RESOLUCIÓN No.

POR MEDIO DE LA CUAL SE OTORGA UN PERMISO DE VERTIMIENTOS Y SE ADOPTAN OTRAS DETERMINACIONES

LA DIRECTORA DE LA REGIONAL VALLES DE SAN NICOLÁS DE LA CORPORACIÓN AUTÓNOMA REGIONAL DE LAS CUENCAS DE LOS RÍOS NEGRO Y NARE, CORNARE.
En uso de sus atribuciones legales y delegatarias y

b) Descripción del sistema de infiltración propuesto:

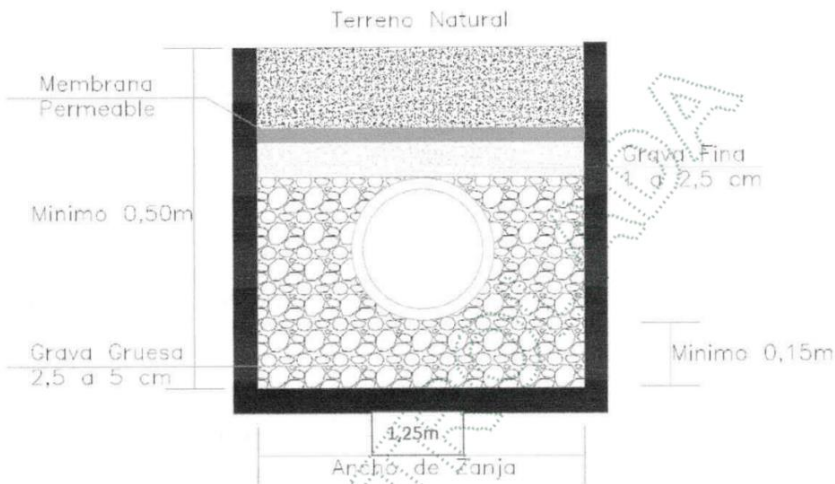
Se propone una zanja de infiltración con una longitud de 28 metros, donde la tubería de distribución estará conformada por tubería de 4" de diámetro con perforaciones de 1" y espaciados de 0,20m. Como parte del sistema se plantea un tranque regulador de caudal el cual pasará de 0.35 L/s a 0,12 L/s.

Se establece una cama de grava de 0,15 cm de espesor y entre 1.2 y 6.0 cm de diámetro de piedra. El recubrimiento se hará con 2.5 cm de grava fina, por encima de la cota clave de la tubería perforada, dicha zanja se recubre con geotextil y se completa la zanja con material grueso (hasta nivel del terreno), donde finalmente se pondrá prado. Se asume una pendiente del 0.4%. La zanja de infiltración será de 1,25 m y ubicada por encima del nivel freático.

Finalmente, en resultado final clasifica este suelo con **DRENAJE BUENO** caracterizado por su tipo de presentar en su composición Arenas limpias y mezclas limpias de arena y grava, además de combinación de limos orgánicos e inorgánico.
